NOTE SUI DOCUMENTI PROGETTUALI PER IL COMPLETAMENTO  
DEL PARCHEGGIO INTERRATO IN CITTA' ALTA A BERGAMO NELL'AREA  
"PARCO DELLA ROCCA – EX-FAUNISTICO"

Il Bando pubblico di gara di Bergamo Parcheggi SpA per il completamento del parcheggio interrato della Rocca è stato pubblicato al sito

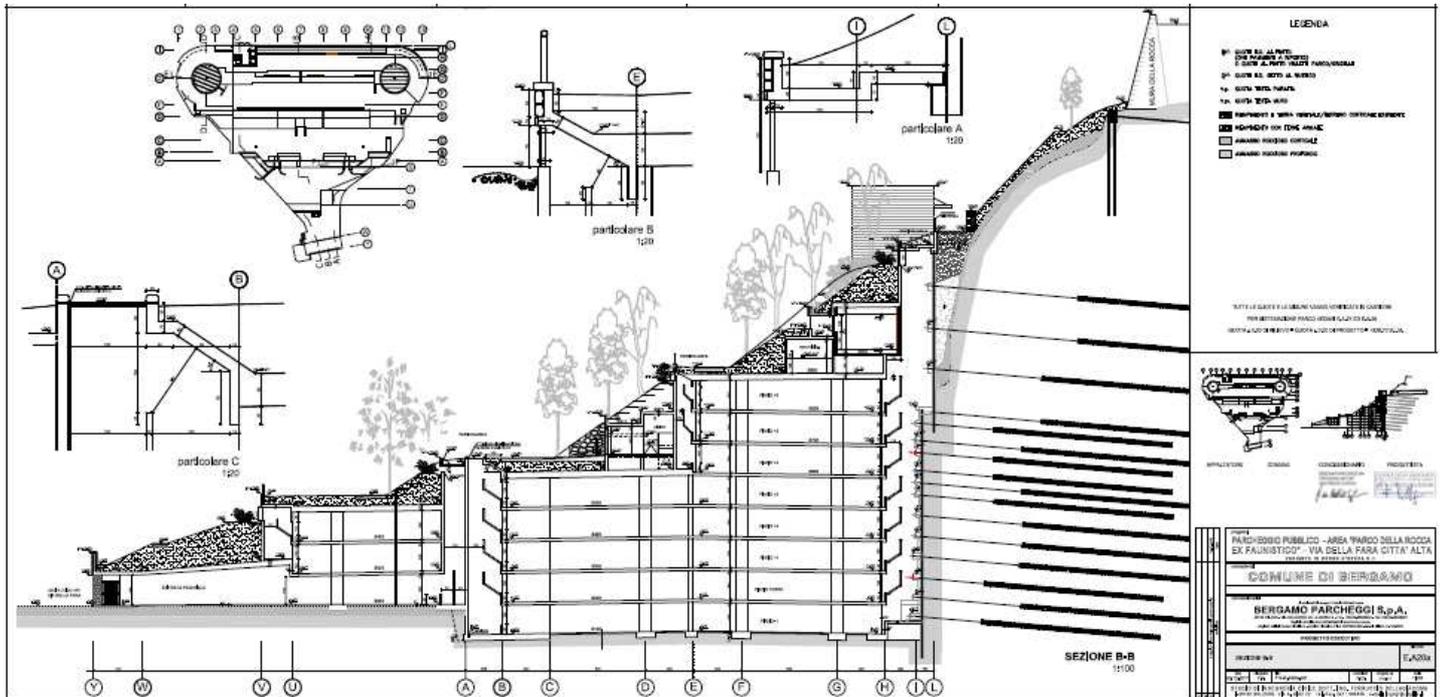
La relazione di calcolo "714 ES10.1d Relazione di calcolo delle strutture: autorimessa - Vol.1" riporta chiaramente nell'introduzione che "la presente variazione alla Relazione di calcolo del 2011 è relativa alle sole verifiche delle fondazioni". Risulta pertanto completamente esclusa qualsiasi verifica del muro di contenimento della Rocca "come costruito".

Nella Descrizione Sintetica del Fabbricato riportata a par. 1.1 ibidem viene espressamente affermato che "il corpo principale è completamente indipendente dalle paratie di sostegno dei fronti di scavo che sono di tipo permanente e tra le due strutture viene mantenuta una distanza sufficiente (...). Il calcolo strutturale delle paratie è riportato nella relazione di calcolo n. 714 E.S 01a (già oggetto di deposito – opera realizzata e collaudata)".

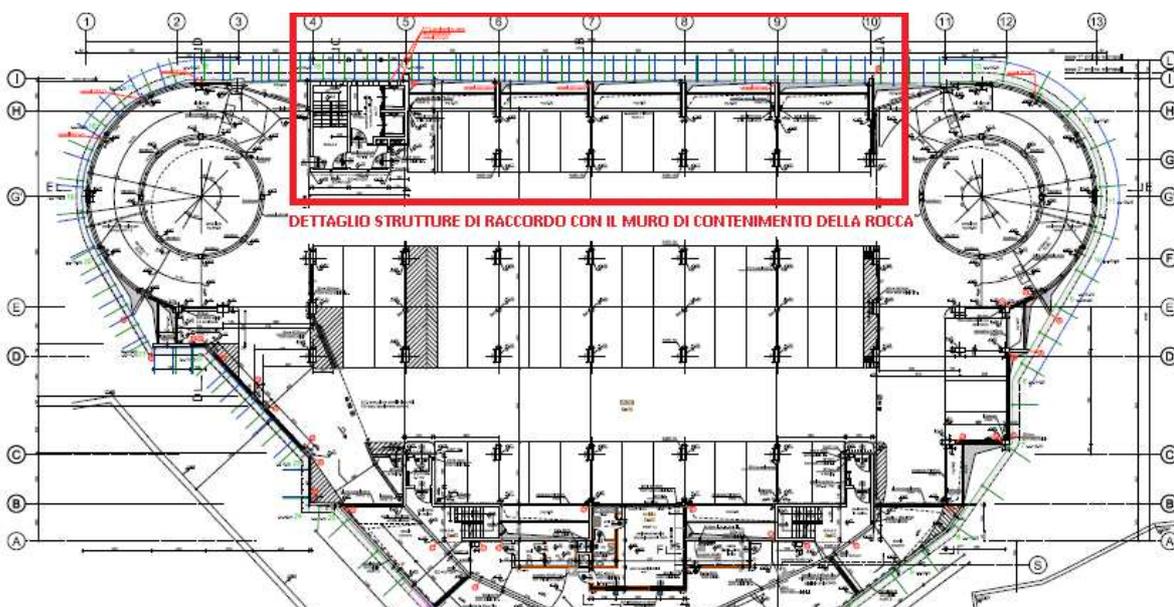
A par. 3.2 ibidem a proposito dei distacchi tra le costruzioni si afferma che "i distacchi tra le strutture dell'autorimessa e le paratie di sostegno dei fronti di scavo (...) sono stati progettati maggiori della somma degli spostamenti delle strutture calcolati nella condizione più gravosa (...) come risulta (...) dalla relazione di calcolo E.S 01a lo spostamento massimo delle paratie (...) è pari a massimo 2,0 cm".

Ovviamente nessuno si permette di mettere in dubbio che, sulla carta, il distacco nelle condizioni più gravose e lo spostamento massimo delle paratie non sia pari al massimo a 2,0 cm. Sulla carta, appunto; ma sorgono i dubbi: e nella pratica? E con il passare del tempo?

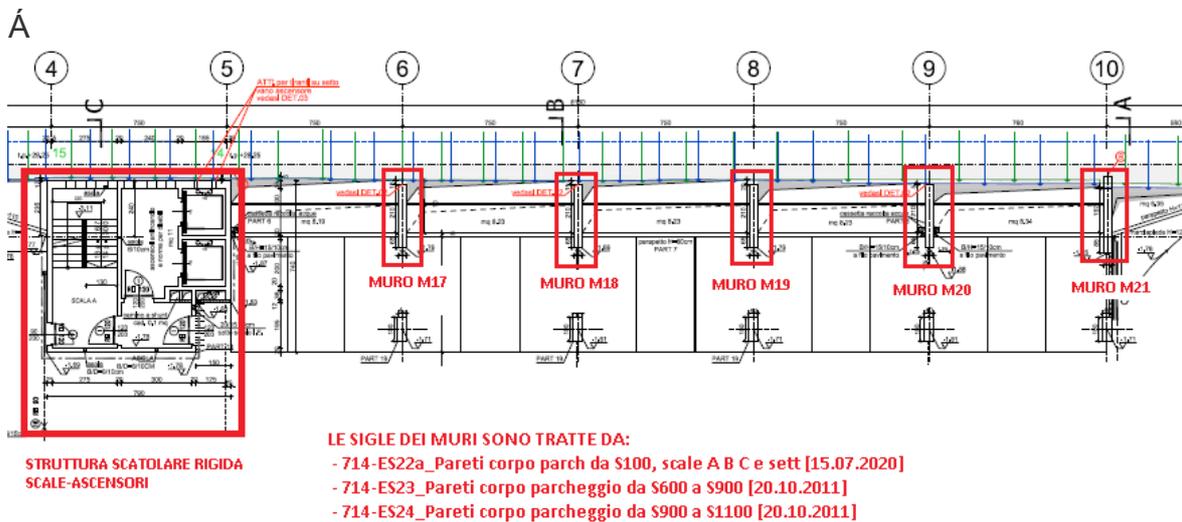
A par. 3.3 ibidem a proposito della ispezionabilità degli ancoraggi delle paratie di sostegno dei fronti di scavo si afferma: "Al fine di garantire l'ispezionabilità delle teste degli ancoraggi delle paratie di sostegno dei fronti di scavo il progetto prevede: - in generale le paratie sono a vista dall'interno del parcheggio lungo il fronte nord e lungo il perimetro delle rampe interne e ove presenti aerazioni naturali del parcheggio. Per gli interventi di ispezione periodica (con cadenza annuale o di più anni secondo il piano che verrà definito nel dettaglio a lavori ultimati in base agli esiti dei monitoraggi) ove presenti le aperture di aerazione si potrà procedere mediante una piattaforma verticale dal piano -1 e per la parte alta del fronte sud attraverso un ponteggio motorizzato sospeso temporaneo, entrambe facilmente noleggiabili e di facile e rapida installazione. Per eventuali e poco probabili interventi di sistemazione o rifacimento degli ancoraggi si precisa che gli elementi divisorii a shunt delle aerazioni sono in pannelli sandwich e sono facilmente rimovibili in caso di necessità, per operare con macchinari di ridotte dimensioni dall'interno dei piani".

- L'espressione "poco probabile" riferita agli ancoraggi del muro di contenimento è per definizione soggettiva e non dovrebbe fare parte di una relazione di calcolo, dove ogni conclusione deve derivare unicamente da verifiche matematiche.

- Secondo le tavole del progetto per la gara d'appalto e secondo lo stesso schizzo riportato in questa medesima relazione di calcolo a pag. 30 le paratie del muro di contenimento della Rocca non risultano poter essere "a vista" dall'interno del parcheggio. Questo sia per la presenza di elementi divisori (shunt) di convogliamento dell'aerazione naturale o di eventuale incendio che per la scarsa od inesistente illuminazione all'interno delle paratie. Suscita perplessità che l'ispezione della struttura principale, quale il muro di contenimento della Rocca, sia affidata per progetto non a dispositivi permanenti, ma a dispositivi "facilmente noleggiabili". Anche il riferimento a non meglio definiti "monitoraggi" per definire un futuro piano di verifica degli ancoraggi delle paratie suscita perplessità: se il corpo principale è veramente completamente indipendente dalle paratie di sostegno il loro piano di verifica dovrebbe essere completamente definito PRIMA dell'esecuzione dei lavori del medesimo corpo principale, non dopo.

Qui di seguito vengono riportate la vista in pianta del piano di riferimento ed il dettaglio delle strutture di raccordo tra le nuove edificazioni ed il muro di contenimento. Entrambi questi dettagli sono estratti dal documento "714-EA07d\_Pianta piano riferimento e particolari [12.01.2021]".

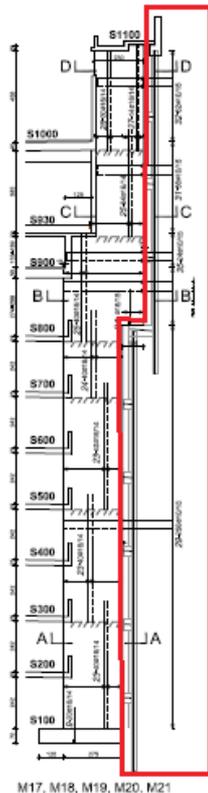
È da notare come la struttura scatolare rigida del sistema scale-ascensori risulti aderente al muro di contenimento della rocca e come pure cinque “pareti”. o “muri”, (identificate dalle sigle M17÷21) siano altrettanto aderenti ad esso.

DET.02: Incasso tiranti nei setti  
1:20

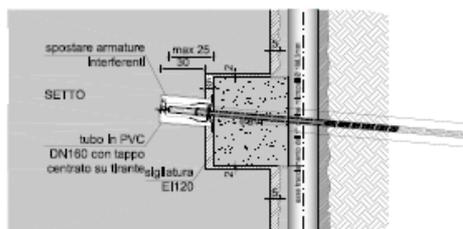
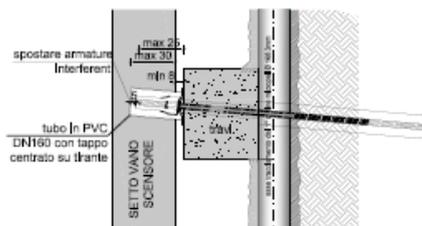
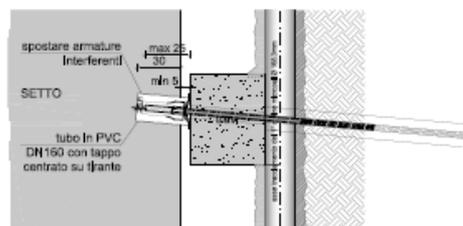
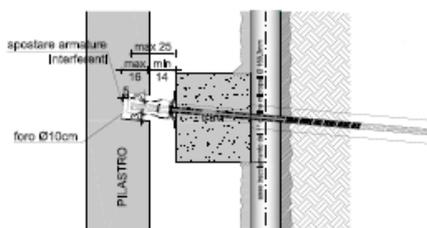
Il dettaglio “DET.02: Incasso tiranti nei setti” merita particolare attenzione, perché permette di notare come in questo caso non solo sia prescritto che debba esserci aderenza tra le “pareti” M17÷21 e il muro di contenimento della Rocca, ma viene anche descritto come questa aderenza debba essere attuata secondo norme di buona tecnica antincendio dal momento che la sigla “EI120” accanto alla parola sigillante significa: resistenza al fuoco di elementi NON PORTANTI per 120 minuti nelle condizioni di prova in conformità con:

Questo dettaglio indica che la distanza teorica tra queste pareti ed il muro di contenimento della Rocca sarà di cinque centimetri con un sigillante antifiamma intermedio.

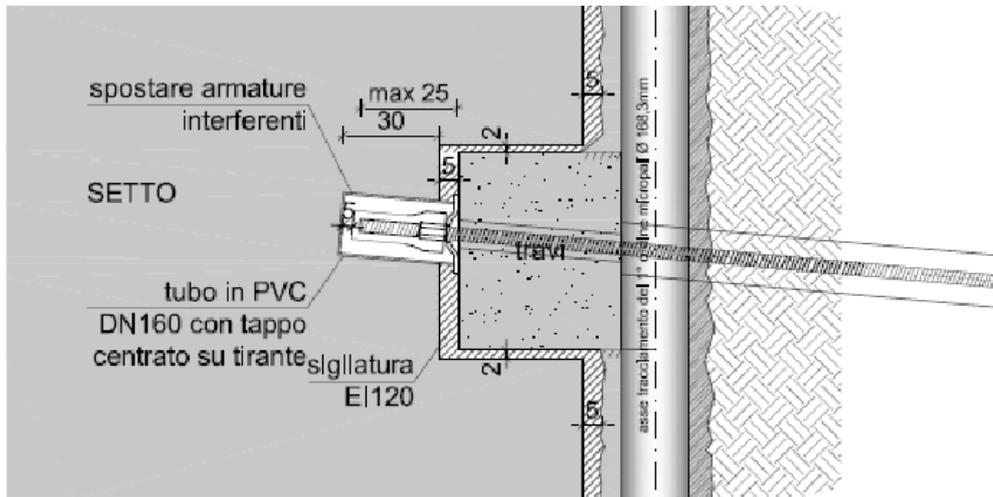
Da notare anche che questi prodotti a base di malte acriliche o siliciche abbiano tutti la comune caratteristica di non dovere essere da utilizzare in luoghi permanentemente umidi. Ritourneremo in seguito su questo.
